RELATÓRIO NIMA/PUC-RIO 190913

DIAGNÓSTICO DAS PRESENTES CONDIÇÕES DA ESTAÇÃO GÁVEA DO METRÔ DO RIO DE JANEIRO E ALTERNATIVAS PARA MINIMIZAÇÃO DE RISCOS ASSOCIADOS

Governo do Estado do Rio de Janeiro

Núcleo Interdisciplinar de Meio Ambiente
Pontifícia Universidade Católica do Rio de Janeiro

FIGURA 9: Curvas de iso-recalques resultante da análise dos recalques indicados pelos marcos superficiais até junho de 2018 (reproduzido do **Doc 33** – pág. 30)

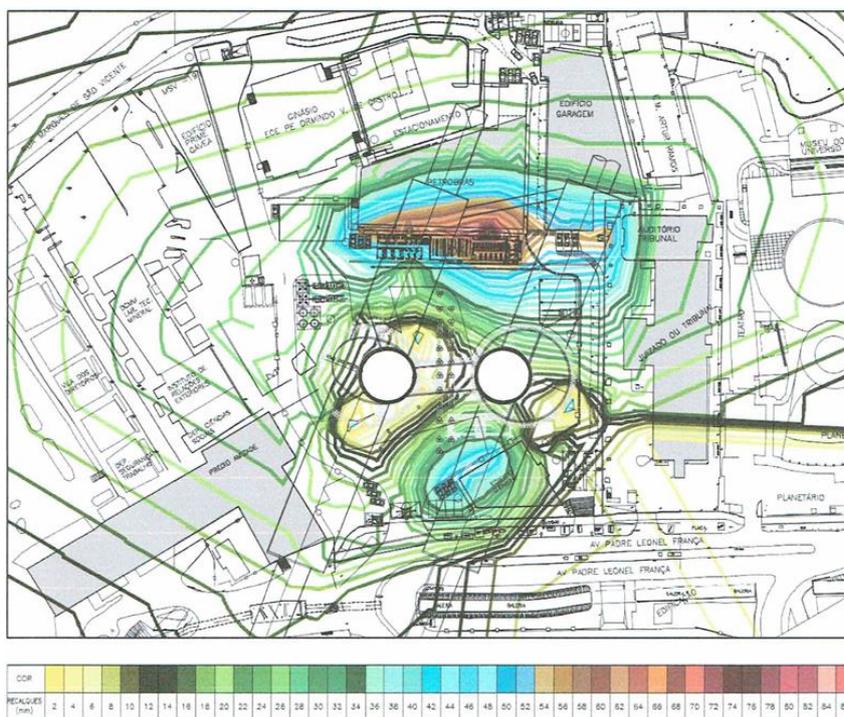
A Figura 9 mostra que diversas edificações (ou estruturas enterradas das mesmas, tais como tubulações de água, gás e esgoto) são potencialmente afetadas pelos recalques monitorados na superfície do terreno. Observa-se, nesta figura, que os maiores recalques (cores amarronzadas/avermelhadas - 54 a 86 mm - e azuladas - 36 a 52 mm) ocorrem em áreas onde se encontram os Edifícios da Petrobrás, Edifício Garagem, Edifício do Juizado e Edifício Genesis.

Há que se notar aqui que, além de recalques excessivos, é preocupante a ocorrência de recalques diferenciais, ou seja, aqueles que promovem distorções excessivas que podem levar

uma dada estrutura (em particular com fundação superficial) à ruína, independentemente da magnitude de movimentos verticais. Preocupa, também, a possibilidade de ocorrência de atrito negativo nas estruturas com fundação profunda, com as suas estacas sofrendo carregamentos não previstos em projeto e, portanto, passíveis de gerar deformações não previstas nas superestruturas.

FIGURA 10: Mapa de iso-distorções no entorno da Estação Gávea em junho de 2018 (modificado do **Doc 33** – pág. 31)

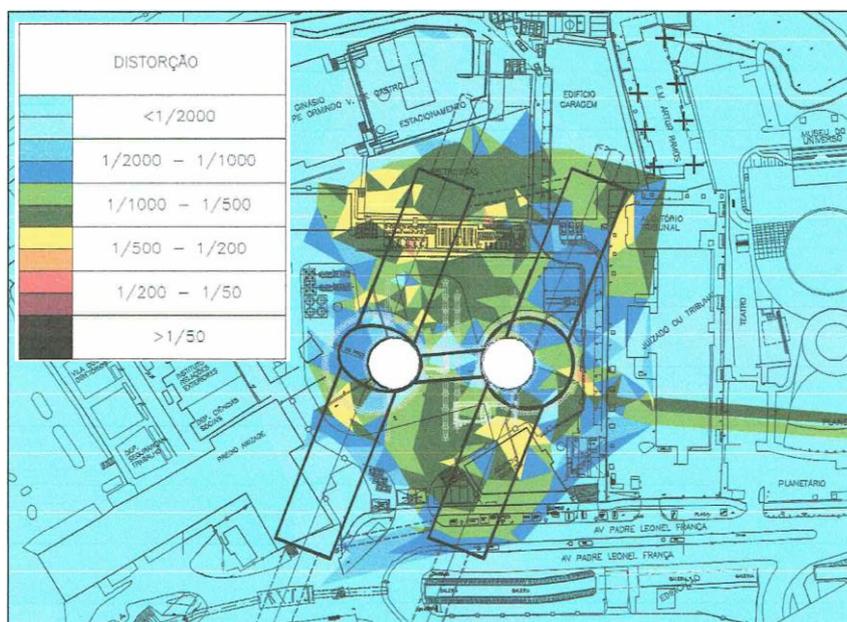
A Figura 10 mostra um mapa de distorções (resultantes de recalques diferenciais, ou seja, deslocamentos verticais da superfície do terreno diferentes entre dois pontos de monitoramento) observadas no entorno da Estação Gávea. Nesta Figura, a cor amarela corresponde a distorções variando entre 1:500 e 1:200 e, a avermelhada, a distorções entre 1:200 e 1:50.

FIGURA 11: Deslocamentos verticais dos pinos de recalque instalados no Edifício Genesis (modificado do Doc 37)

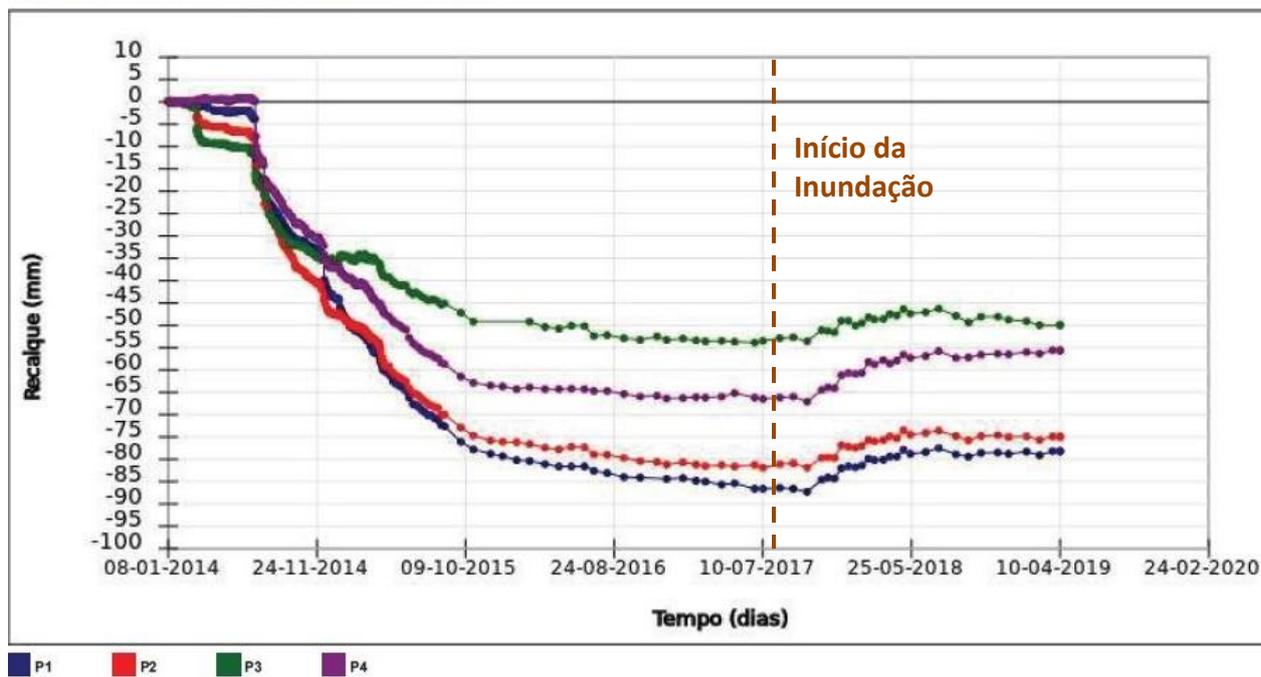
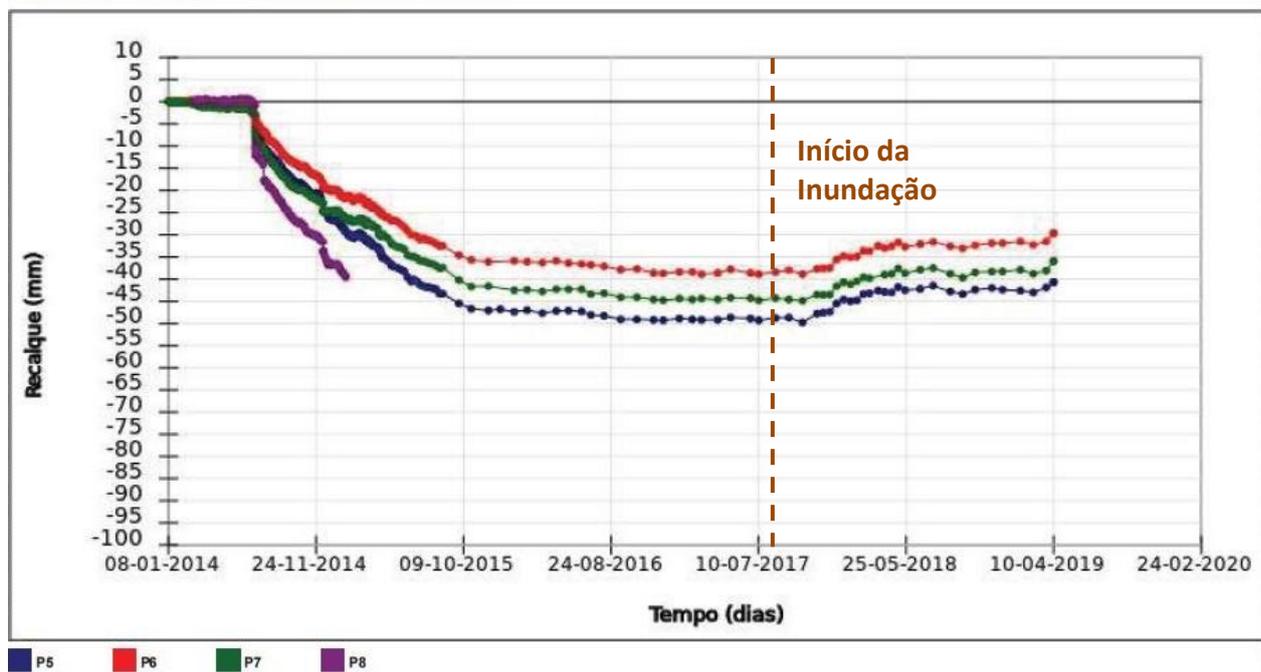
Nas Figuras 11 e 12 foram incluídas linhas verticais pontilhadas indicativas do início do processo de inundação das escavações. É aparente, nestas figuras, que tal processo foi iniciado após a estabilização dos recalques das estruturas que apresentaram maiores recalques absolutos em toda a área monitorada.

Analisando todos os dados de instrumentação disponibilizados no **Doc 37** fica claro que, realmente, o processo de desligamento das bombas de rebaixamento do nível de água local ocorreu após a estabilização dos recalques de todas as estruturas monitoradas. Tal constatação indica que a inundação das escavações foi executada visando, essencialmente, eliminar a infiltração de água no concreto projetado, ou seja, numa tentativa de preservar a integridade dessa parte da estrutura provisória de contenção das escavações em rocha.

FIGURA 15: Variação da cota do N.A. dentro dos piezômetros do Grupo A (adaptado do **DOC 37**)

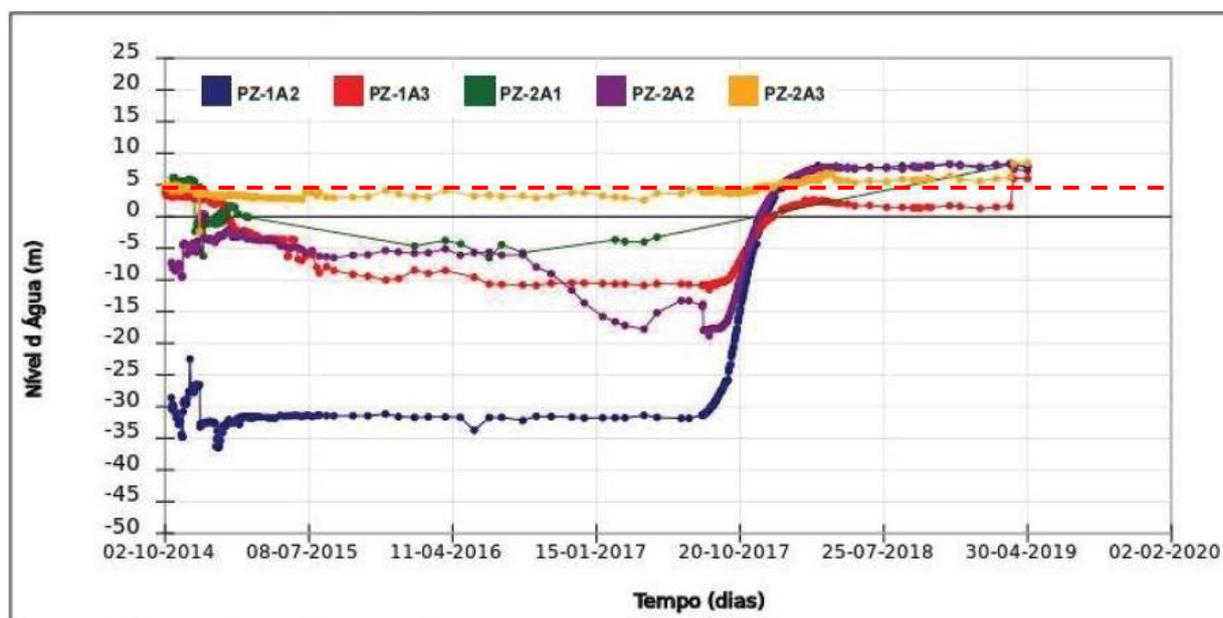
mostrado leituras, após o desligamento das bombas, acima das originalmente observadas em 2014. No caso dos piezômetros dos Grupos A e B, tais aumentos variaram de cerca de 1 a 5 metros de altura de coluna de água após os processos de inundação, o que corresponde a aumentos de pressão de água nos pontos de instalação dos instrumentos variando de cerca de 10 a 50 kPa.

Os relatórios RE-ATO-CRB-08 e 09 da CJC (**Doc 34** e **Doc 38** respectivamente) não comentam sobre as variações observadas nos níveis dos medidores de nível de água e dos piezômetros após o desligamento das bombas de rebaixamento do nível d'água, informando que, na condição atual, há *manutenção de estabilidade do NA natural*. Por sua vez, o relatório RIS-SP-042 da Bureau (**Doc 35**) menciona, em sua Introdução, que o lençol freático estabilizou no início de 2018, *sendo que o lençol freático também subiu nas estações de chuvas*. Ora, mesmo considerando a complexidade da geologia local, onde é de se esperar que zonas de fraturas nas rochas interfiram de forma relevante na variação tanto do nível de água quanto de pressões de água em pontos localizados, não há como dizer, sem um estudo aprofundado, que as variações em medidas de INA e Pzs antes e após o desenvolvimento das obras simplesmente refletem variações em condições meteorológicas (chuvas). Por outro lado, pode-se afirmar que as mudanças em condições de contorno introduzidas pelas obras de escavação (incluindo suas estruturas de contenção) não só podem como devem ter afetado as características de fluxo de águas subterrâneas locais. Assim, considera-se que as variações observadas nas medidas tanto dos INAs quanto Pzs constituem indicadores de mudanças de ordem hidrogeológica decorrentes das obras executadas.
